# Sostituzione articoli galoppino

## 531 0069 10 e 531 0071 10 in 531 0250 10

**Codice LuK-AS** 531 0250 10

**Figure 1: Schema della sostituzione**

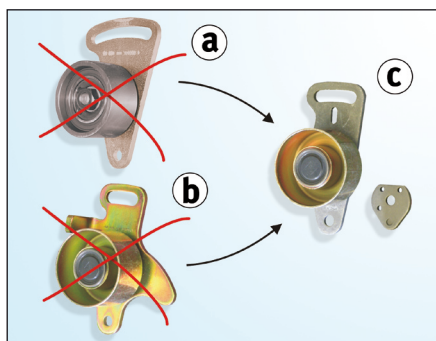
Entrambi i galoppini **531 0069 10** e **531 0071 10** non sono più disponibili e sono stati sostituiti dal galoppino **531 0250 10** (vedere **Figura 1**).

Il galoppino **531 0250 10** è formato da due componenti:

- galoppino con supporto base
- distanziatore

- a) Galoppino 531 0071 10  
b) Galoppino 531 0069 10  
c) Galoppino **531 0250 10**

**Figure 2: Schema complessivo dell'azionamento**

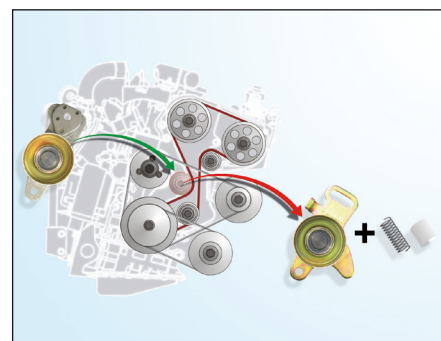
1. Portare il motore in posizione in base alle indicazioni del costruttore
2. Smontare il vecchio galoppino (molla e boccola non sono più necessarie)
3. Montare il nuovo galoppino (possono essere utilizzate le viti del vecchio galoppino)
4. Utilizzando l'apposito utensile tensionare la cinghia dentata
5. Serrare le viti di fissaggio in base alle indicazioni del costruttore
6. Ruotare manualmente l'albero a gomiti di due giri nel senso di rotazione del motore
7. Con un adeguato dispositivo di misurazione verificare il tensionamento della cinghia dentata e se necessario correggere (ripetere le istruzioni da 4 a 6)
